Восстановлено по оригинальной схеме БК0011М с изменениями и дополнениями.
Mdesk, 3.03.2013

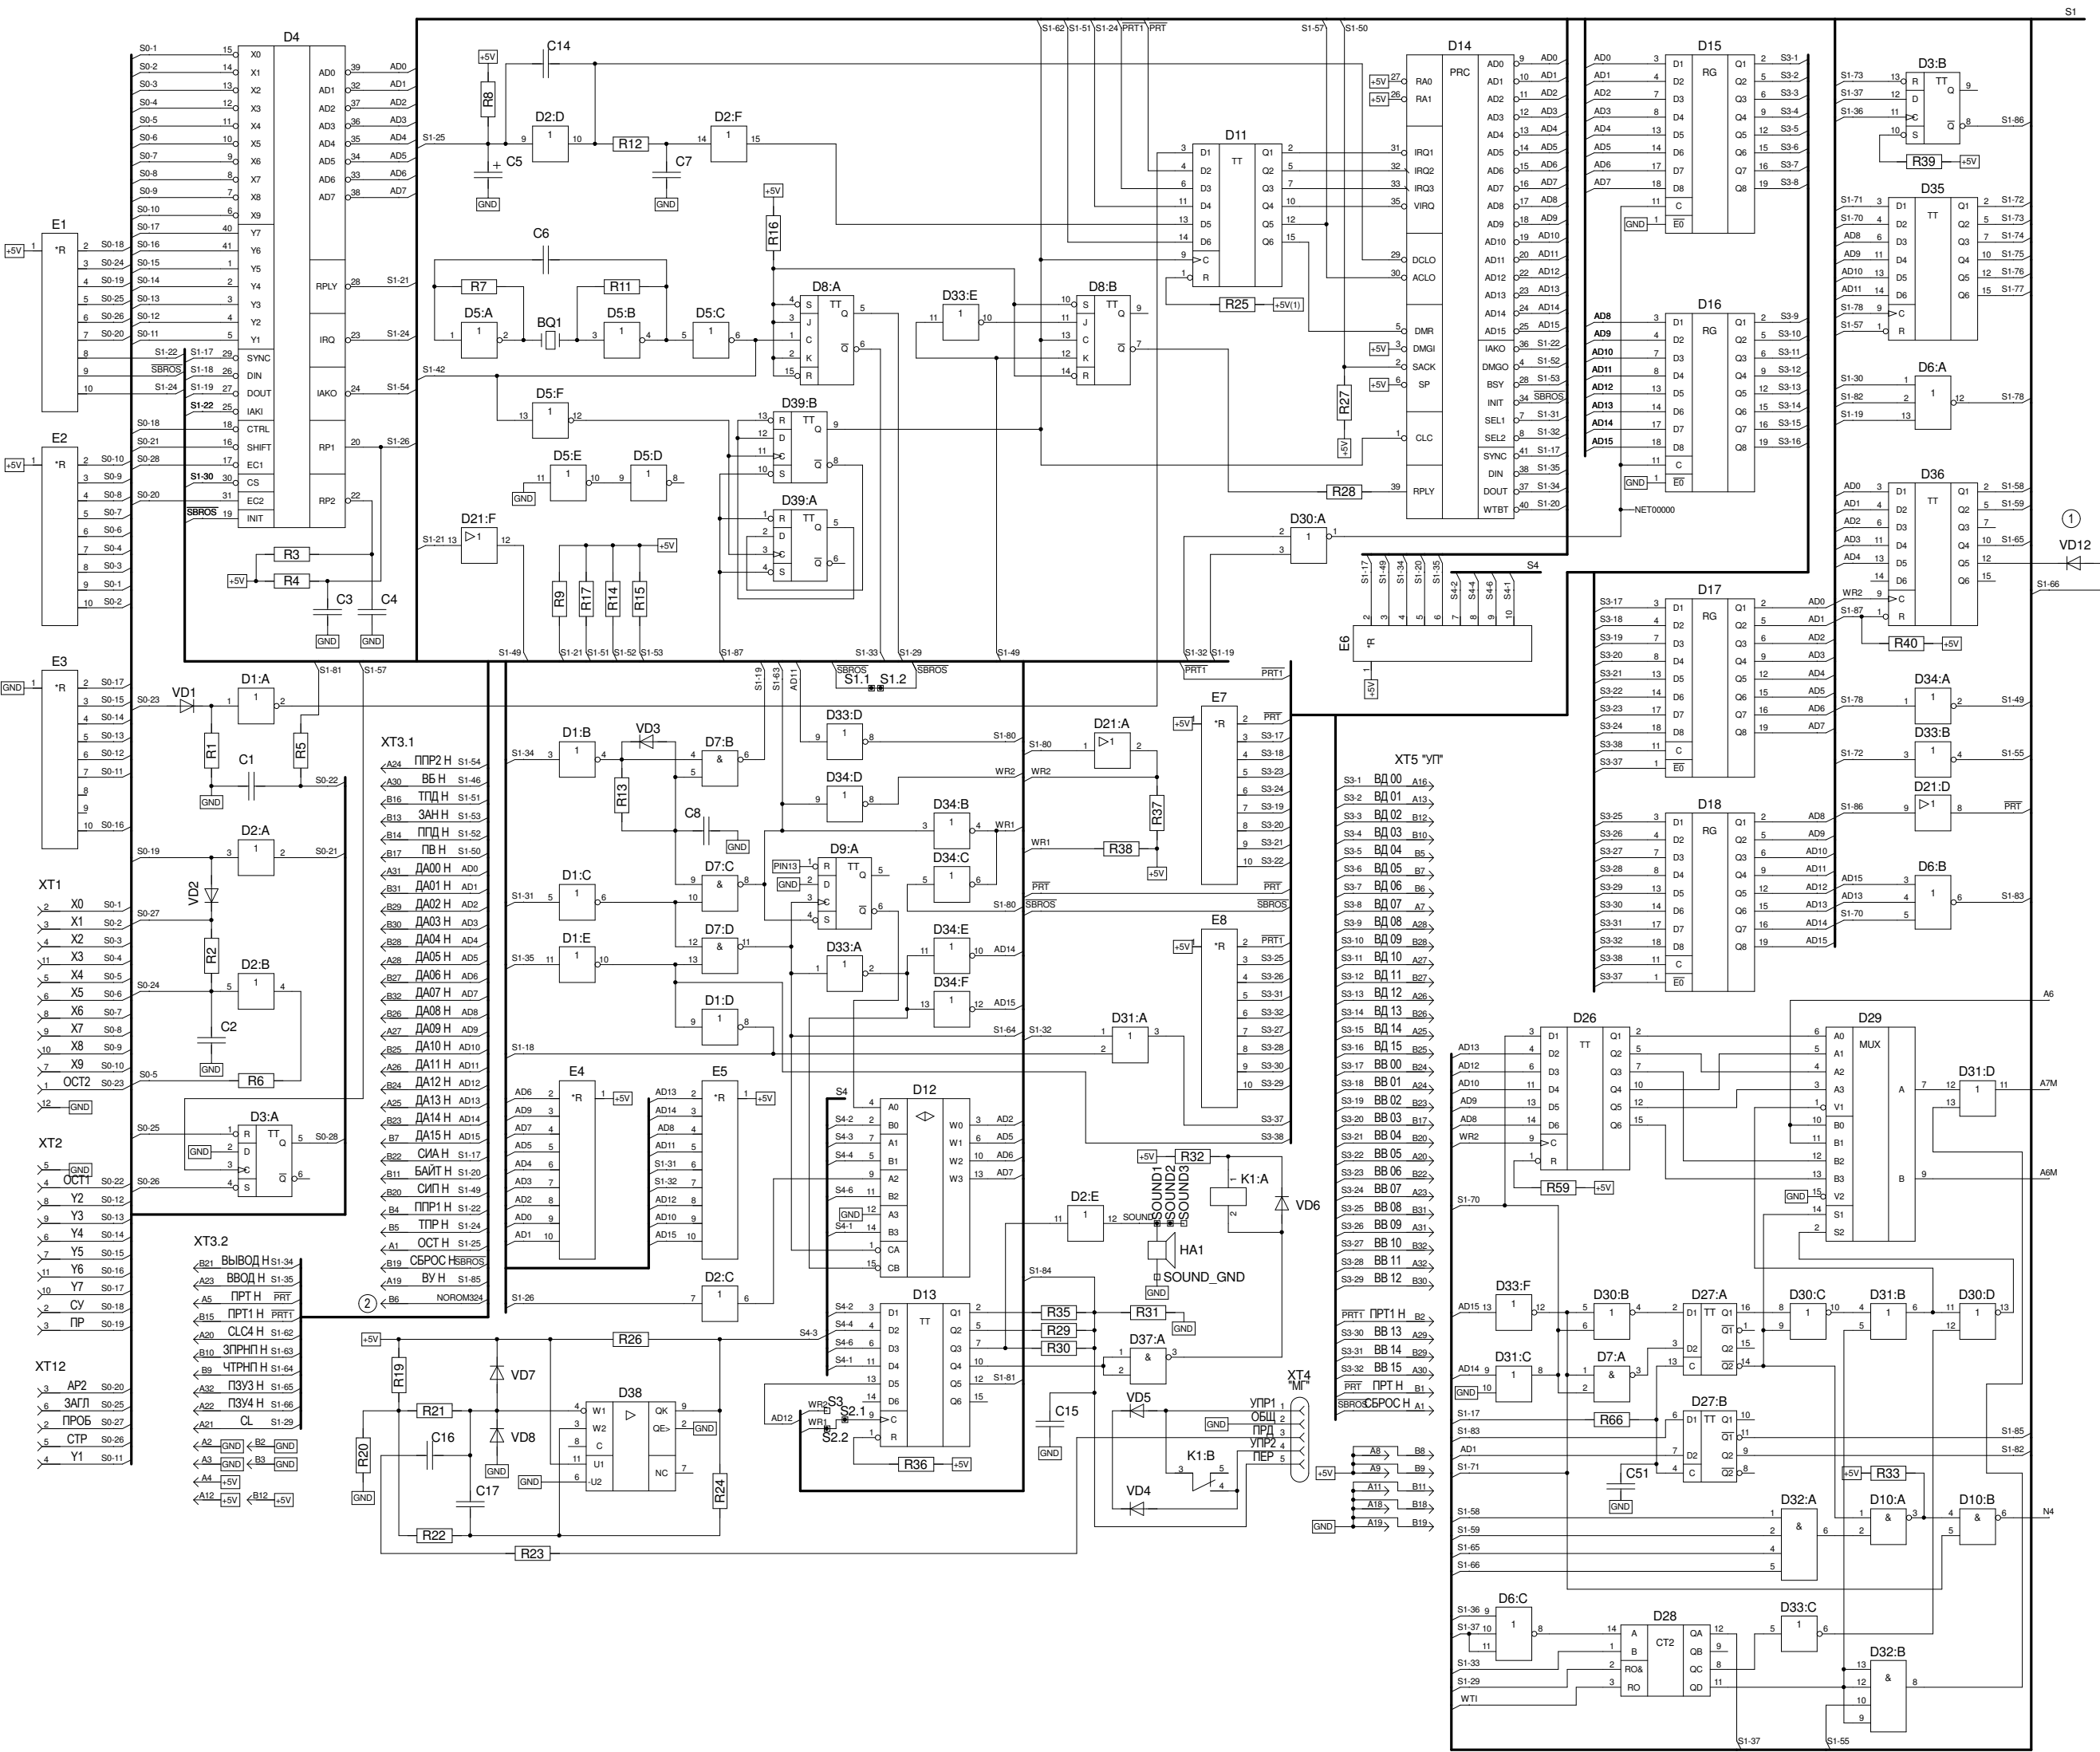
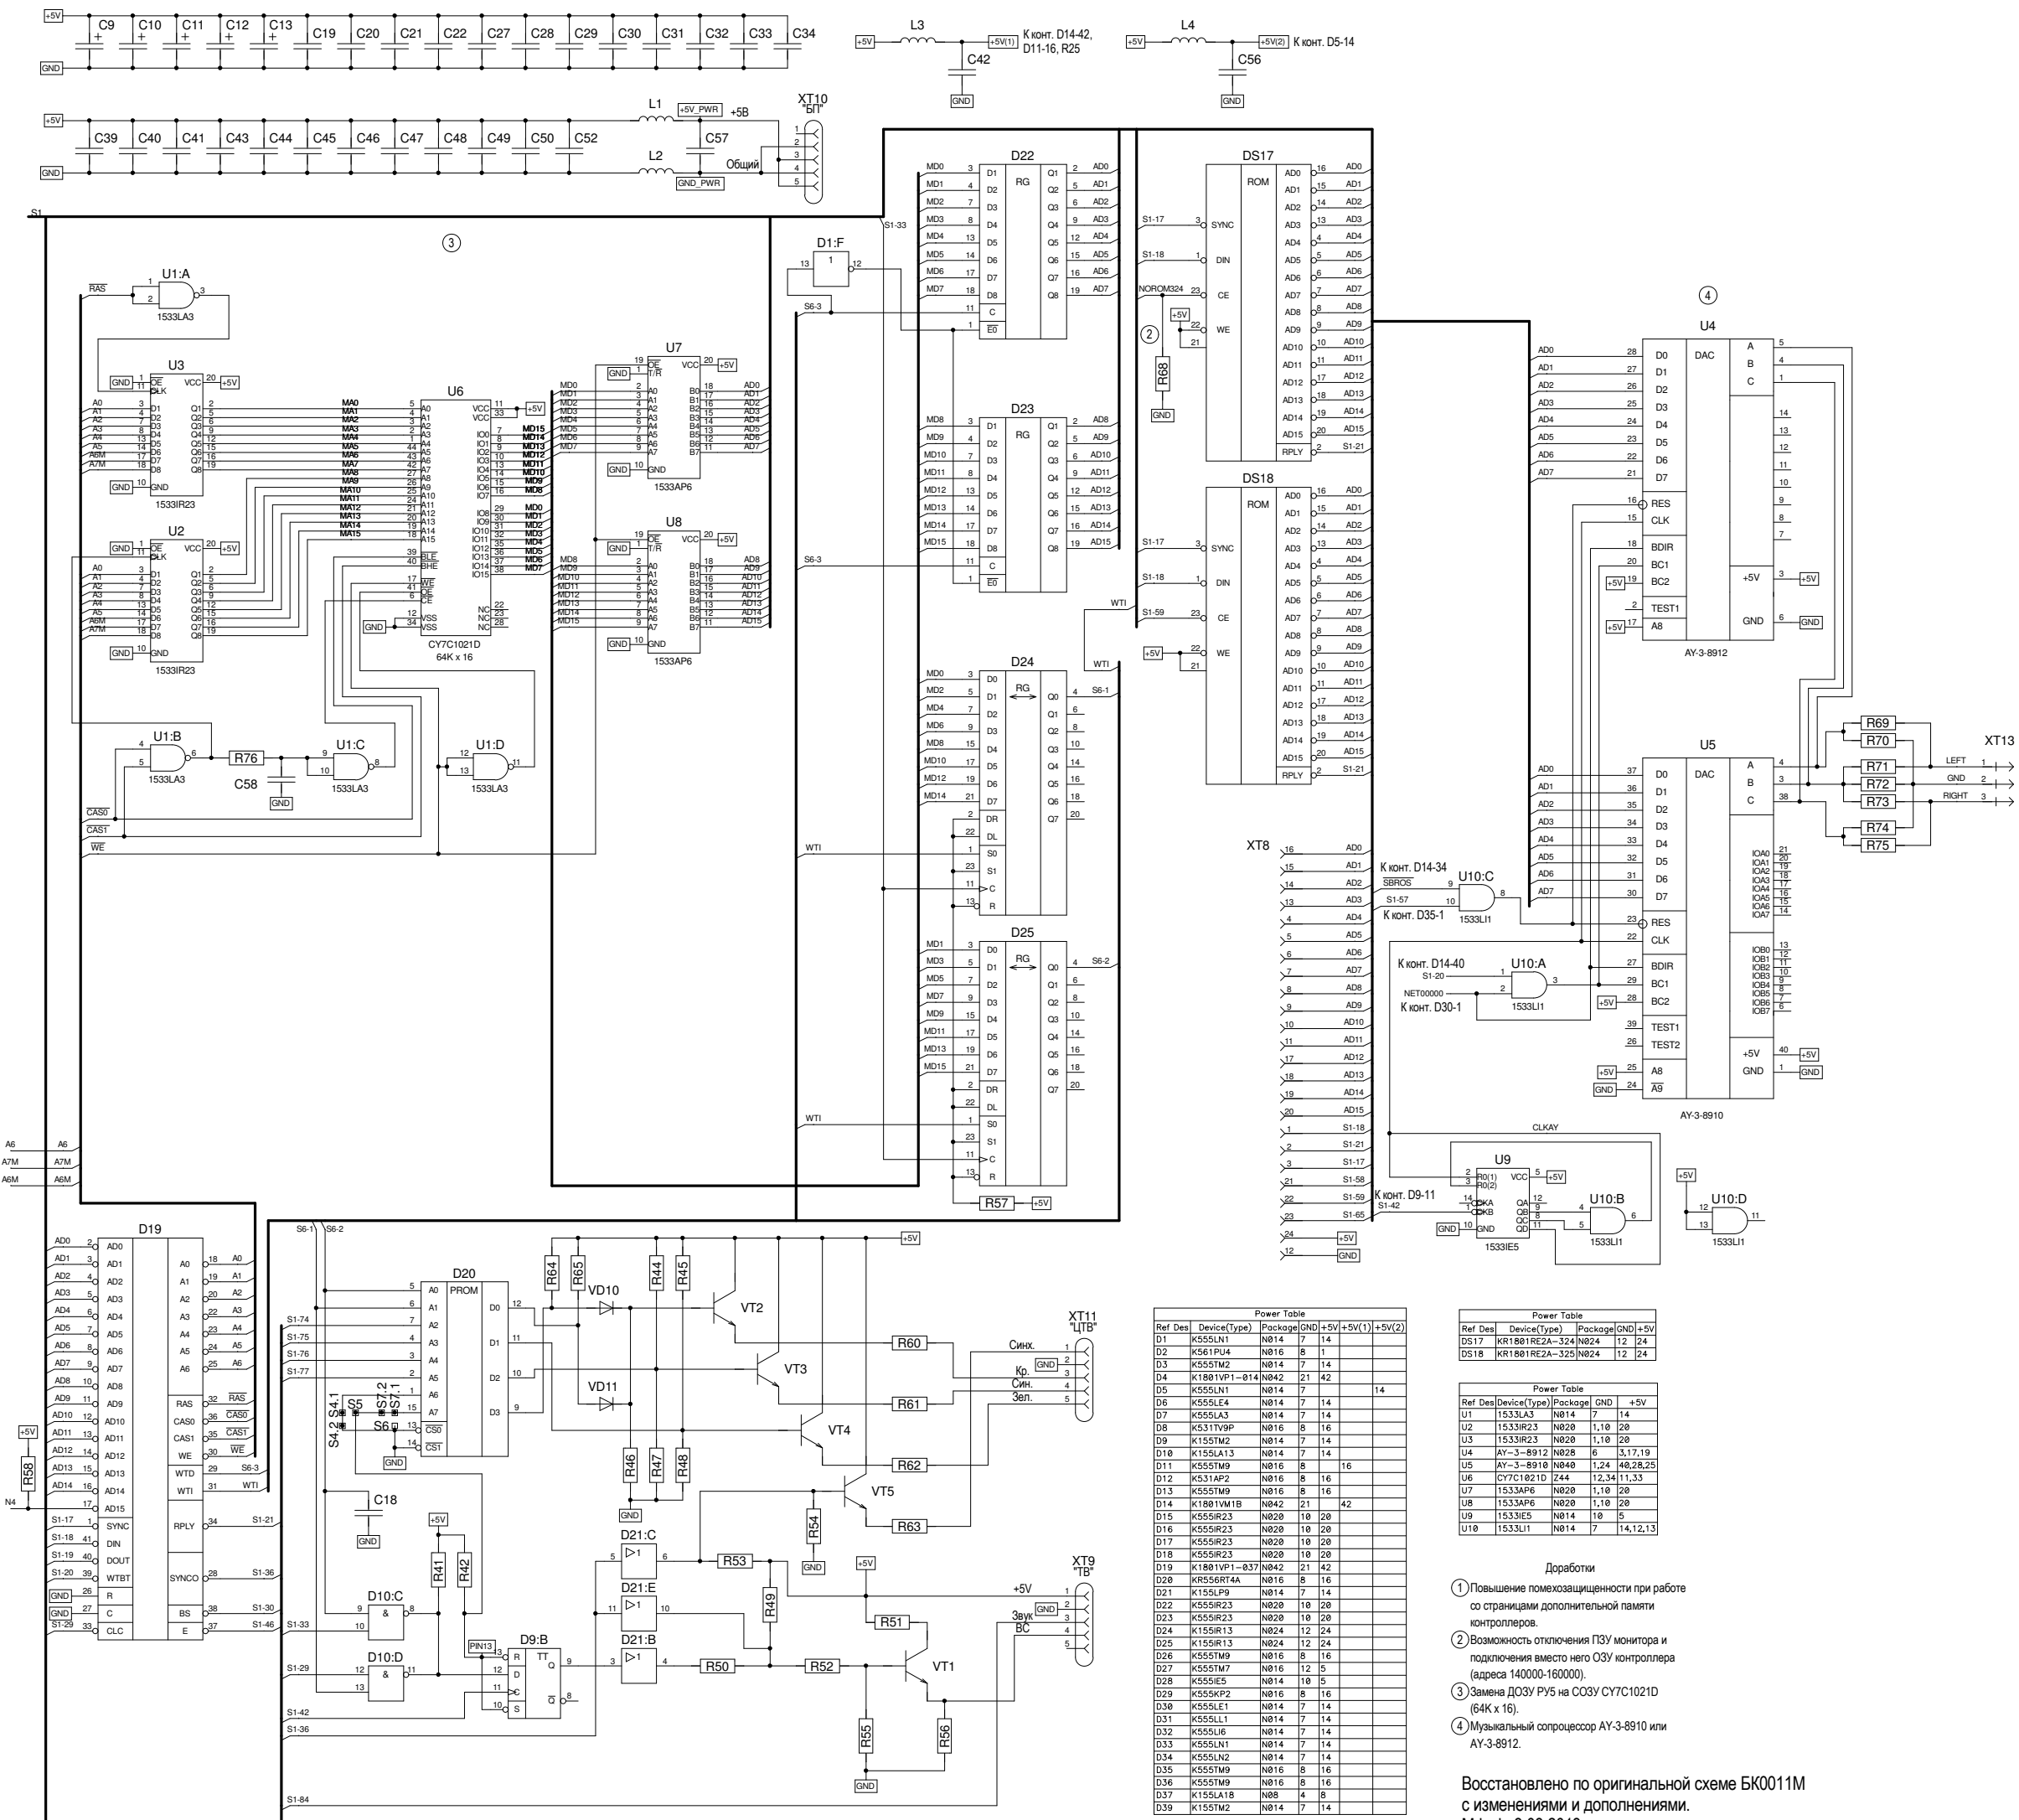
- Доработки
- Повышение помехозащитности при работе со страницами дополнительной памяти контроллеров.
 - Возможность отключения ПЗУ монитора и подключения вместо него ОЗУ контроллера (адреса 140000-160000).
 - Замена ДОЗУ РУ5 на СОЗУ CY7C1021D (64K x 16).
 - Музыкальный сопроцессор AY-3-8910 или AY-3-8912.
